Verslag huishoudelijke elektrische installatie op laagspanning en zeer lage spanning

Referentie: **012-20261106-03**	Datum controle: **06/11/2026**
Keurder: **012**

Eigenaar:	**Proost**	EAN-code:	**Onbekend**
Adres installatie:	**Ysselaarlaan 9, 2630 - Aartselaar**	Nummer teller(s):	**1SAG3205220454**
		Distributienetbeheerder installatie:	**Fluvius**

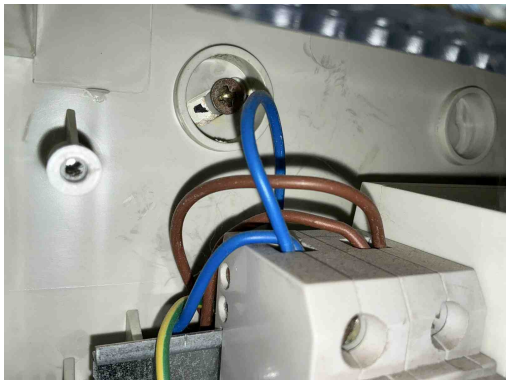
T21a - Het elektrisch materieel is niet geplaatst volgens de voorschriften van de fabrikant/ regels van goed vakmanschap. (Boek 1: 1.4.1.3) Oa ophangvijzen elektrisch verdeelbord niet afgedekt. Zie klasse II toestel.
Opmerking: Oa bord 1,2

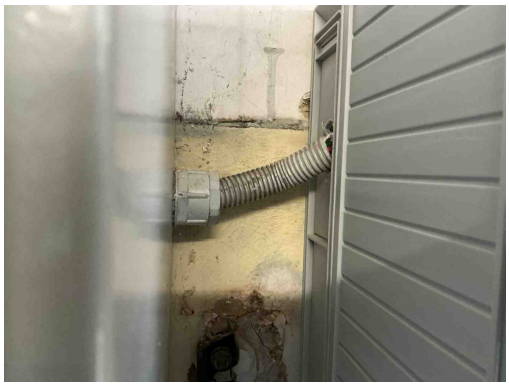
T21a - Het elektrisch materieel is niet geplaatst volgens de voorschriften van de fabrikant/ regels van goed vakmanschap. (Boek 1: 1.4.1.3) Oa ophangvijzen elektrisch verdeelbord niet afgedekt. Zie klasse II toestel.
Opmerking: Oa bord 1,2

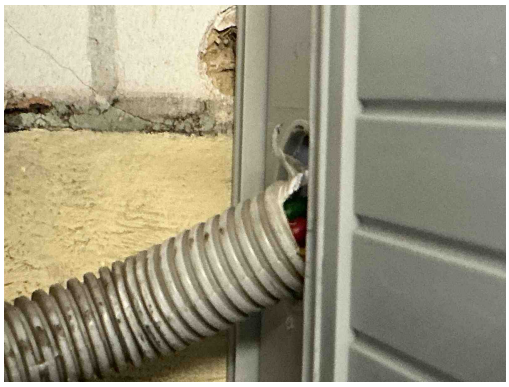
B34 - Het kabeltype van de meterbord verbinding aan de oorsprong van de installatie beantwoord niet aan de minimale vereisten vastgelegd door de distributienet beheerder. (Boek1: 1.5 + SYNERGRID C1/107)
Opmerking: Oa VOB gebruikt

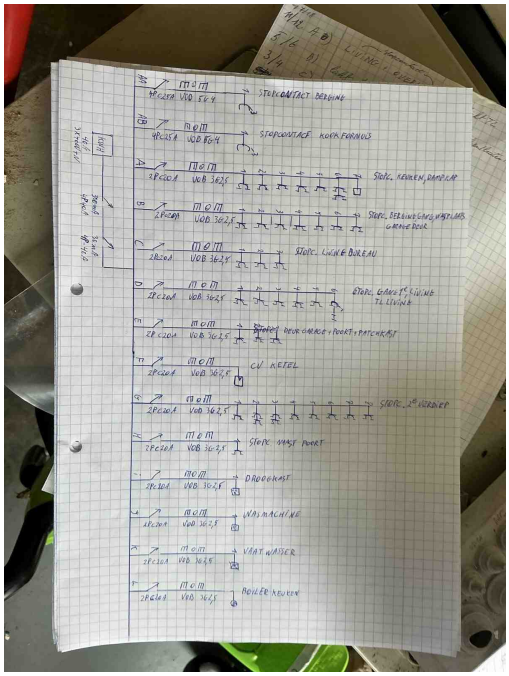
C21 - Het gebruik van geleiders van het type VOB, zonder bijkomende afscherming is niet toegestaan (Boek 1: 5.2.9.6).
Opmerking: Oa meterkast ,garage

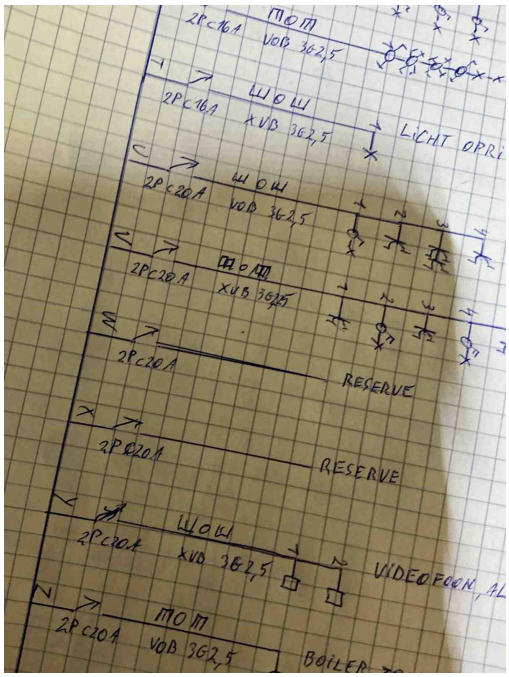
S02 - Het ééndraadsschema strookt niet met de werkelijkheid (Boek 1: 3.1.2.1).
Opmerking: Oa type voedingskabel,adres ,datum ,handtekening ,bord 2 niet op schema ,W,X geen reserve

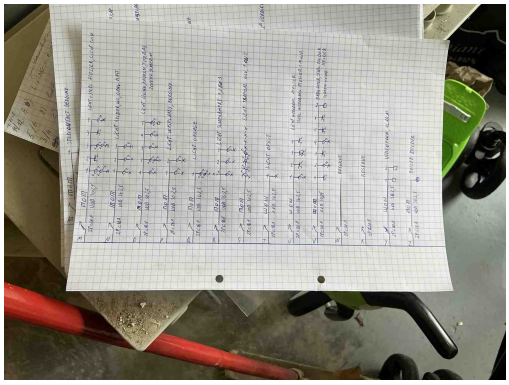
S02 - Het ééndraadsschema strookt niet met de werkelijkheid (Boek 1: 3.1.2.1).
Opmerking: Oa type voedingskabel,adres ,datum ,handtekening ,bord 2 niet op schema ,W,X geen reserve

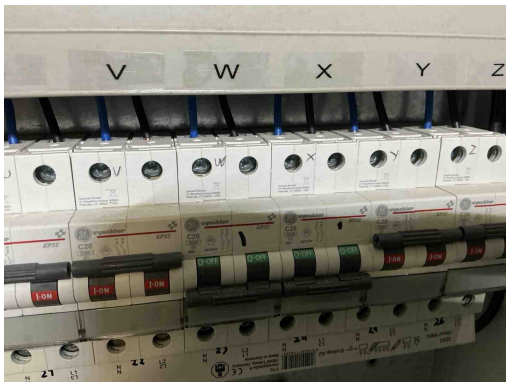
S02 - Het ééndraadsschema strookt niet met de werkelijkheid (Boek 1: 3.1.2.1).
Opmerking: Oa type voedingskabel,adres ,datum ,handtekening ,bord 2 niet op schema ,W,X geen reserve

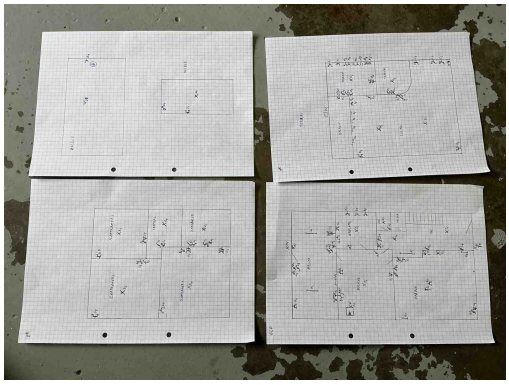
S02 - Het ééndraadsschema strookt niet met de werkelijkheid (Boek 1: 3.1.2.1).
Opmerking: Oa type voedingskabel,adres ,datum ,handtekening ,bord 2 niet op schema ,W,X geen reserve

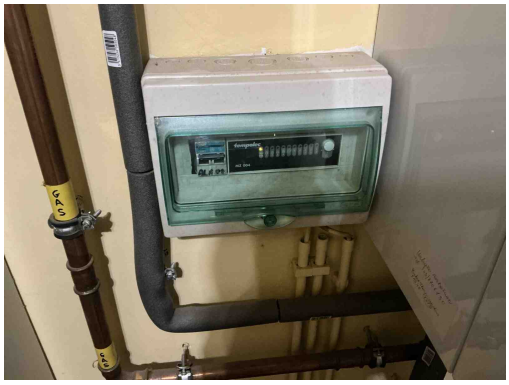
B17 - De voedingsspanning is niet op elk bord vermeld (Boek 1: 3.1.3.3).
Opmerking: Oa bord 1 ,2

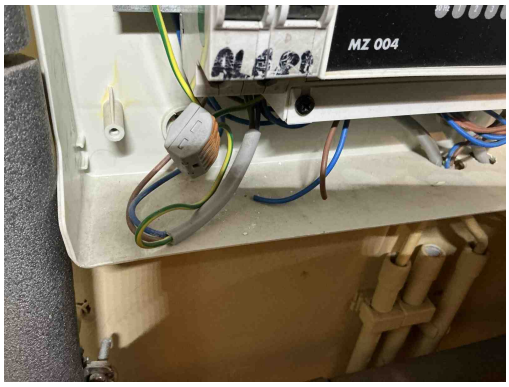
B17 - De voedingsspanning is niet op elk bord vermeld (Boek 1: 3.1.3.3).
Opmerking: Oa bord 1 ,2

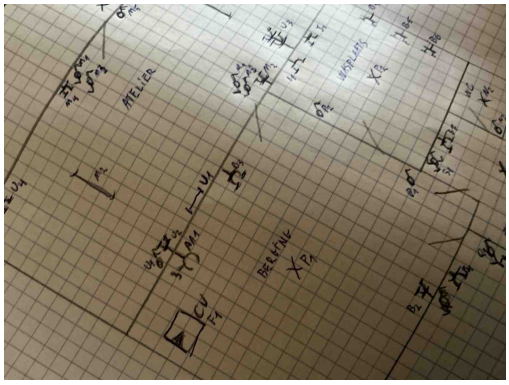
T21 - Het elektrisch materieel is niet geplaatst volgens de voorschriften van de fabrikant/ regels van goed vakmanschap. (Boek 1: 1.4.1.3)
Opmerking: Oa geleiders niet afgedekt bord 2

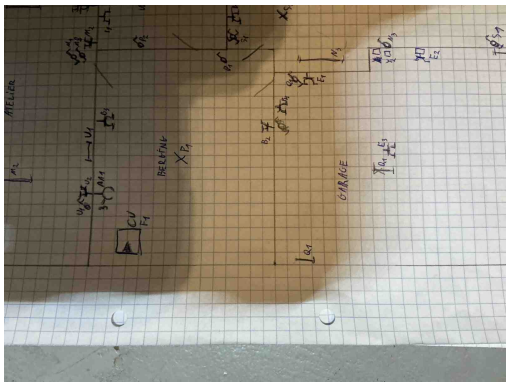
S07 - De situatieplannen stroken niet met de werkelijkheid (Boek 1: 3.1.2.1).
Opmerking: Oa verdeelbord 2 niet op schema ,schakelaar berging,

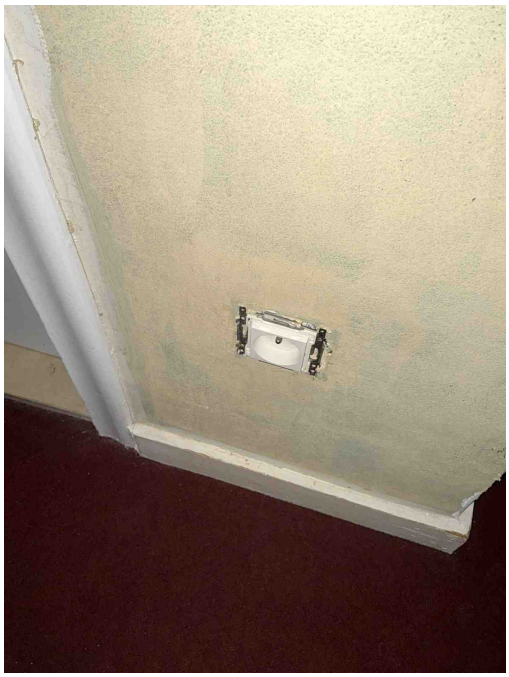
S07 - De situatieplannen stroken niet met de werkelijkheid (Boek 1: 3.1.2.1).
Opmerking: Oa verdeelbord 2 niet op schema ,schakelaar berging,

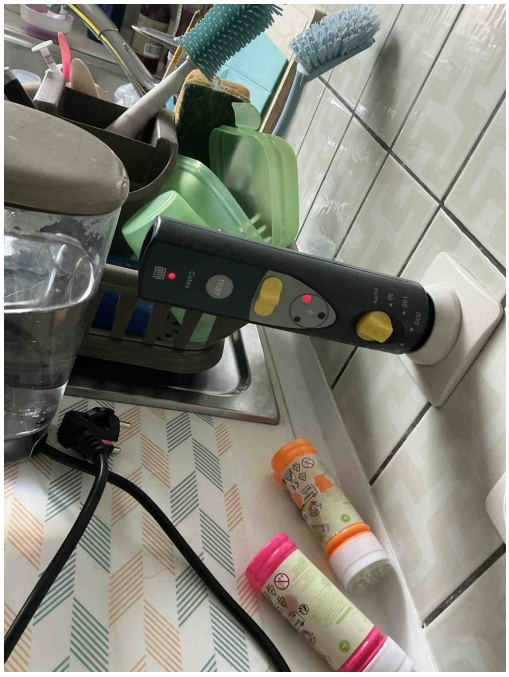
T10 - Bepaalde contactdozen en/of schakelaars zijn niet degelijk bevestigd (Boek 1: 1.4.1.3).
Opmerking: Oa algemeen

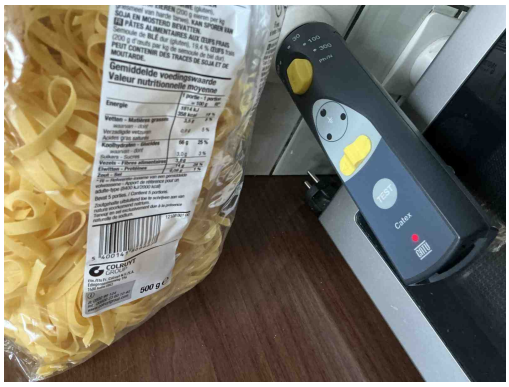
A13 - De continuïteit van de beschermingsgeleider met de aardingsinstallatie is niet gerealiseerd (Boek 1: 5.4.3).
Opmerking: Oa keuken algemeen

A16 - Er is geen continuïteit van de beschermingsgeleider van de contactdoos (Boek 1: 5.4.3.4).
Opmerking: Oa algemeen

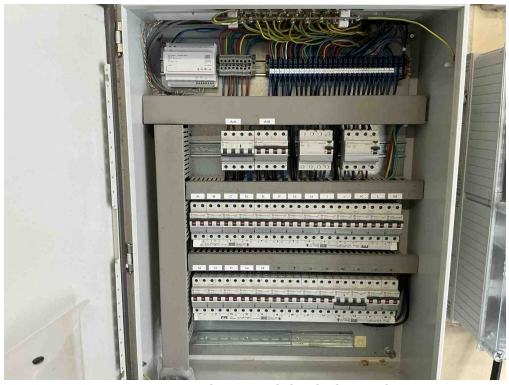
A13 - De continuïteit van de beschermingsgeleider met de aardingsinstallatie is niet gerealiseerd (Boek 1: 5.4.3).
Opmerking: Oa keuken algemeen

A16 - Er is geen continuïteit van de beschermingsgeleider van de contactdoos (Boek 1: 5.4.3.4).
Opmerking: Oa algemeen
